710 - INSP  
ISO/IEC 17020  
Origineel verslag

## Verkoop [Afd 8.4.2]

Verslagnummer:  
21/31082026/62850/74534/1

Inspectie adres: Rodekruislaan 6 bus 61, 2600  
Berchem (België)  
Type: Verkoop [Afd 8.4.2]

Bord: Bord 1 #1/1

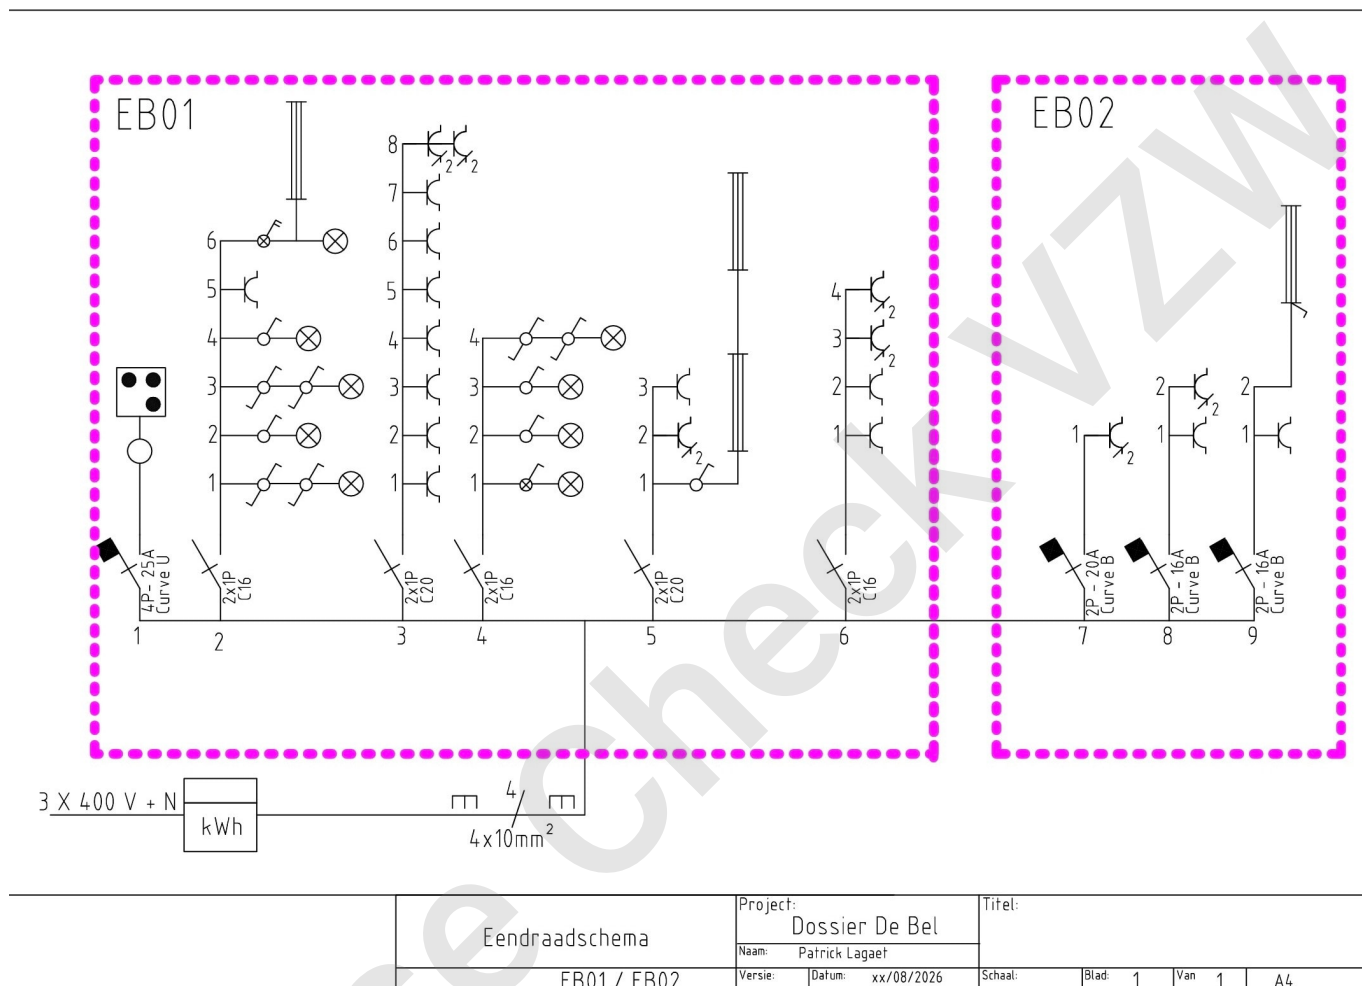
- De houders van de penautomaten zijn niet uitgerust met een kaliberstuk. - oAfd 5.3.5.5.a
  - De kringen die de wasmachine, vaatwasmachine, droogkast voeden, zijn niet voorzien van een (zeer) hoog gevoelige differentieelstroombeschermingsinrichting. - oAfd 4.2.4.3.b

- Een differentieelstroombeschermingsinrichting van hoge of zeer hoge gevoeligheid beschermt niet zoals het zou moeten de circuits waar water aanwezig is. (factor van externe invloeden AD2 of meer)-, - oAfd 4.2.4.3.b ; oAfd 5.3.5.3

- De installatie is niet aangevuld met een differentieelstroombeschermingsinrichting met hoge of zeer hoge gevoeligheid, - oAfd 4.2.4.3
  - Er ontbreken afdekplaatjes in het elektrisch bord. - Afd 5.2.6; oAfd 4.2.2.3

- Het ééndraadsschema en situatieplan moeten de coördinaten van de uitvoerder en eigenaar bevatten. De uitvoerder moet beide plannen handtekenen en dateren. - oAfd 3.1.2.1

- Hoofddifferentieelstroombeschermingsinrichting is niet aanwezig. - oAfd 4.2.4.3
  - De isolatieweerstand van de installatie is onvoldoende. - oAfd 6.4.5.1

- Extra opmerking: Algemeen
- De beschermingsgraad van de ruimte moet ten minste IPXX-D zijn voor ruimtes publiek toegankelijk en IPXX-B voor gewone ruimtes. - oAfd 4.2.2.3
